改善箇所説明図

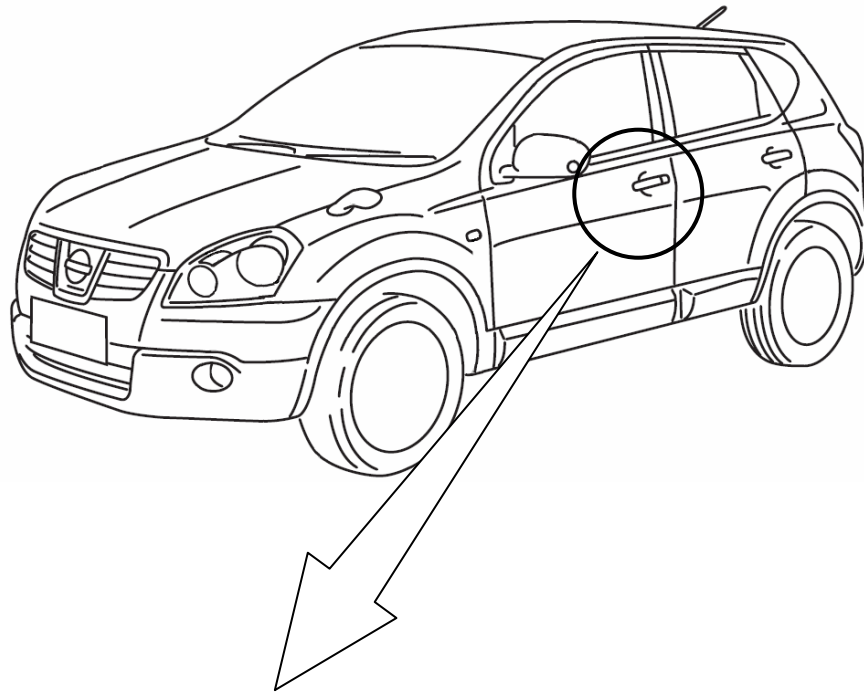
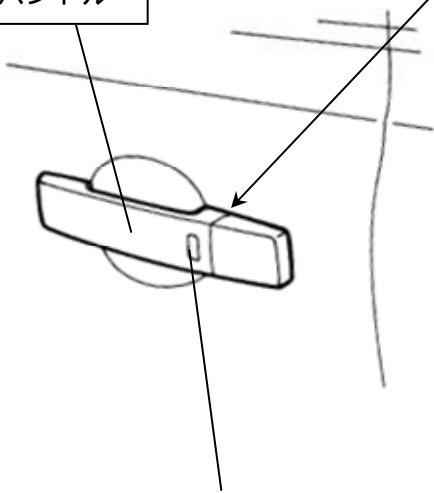
基準不適合発生箇所

インテリジェントキー仕様の運転者席及び助手席の乗降口の扉において、外側のハンドルの寸法が大き過ぎるものがあるため、扉を開いた際に当該ハンドルが引っ掛かって戻らないことがある。そのため、確実に扉を閉じることができないおそれがある。

全車両、当該ハンドルを点検し、引っ掛かりがあるものは修正する。

識別：銀色のシールをモデルナンバープレートの右横に貼り付ける。
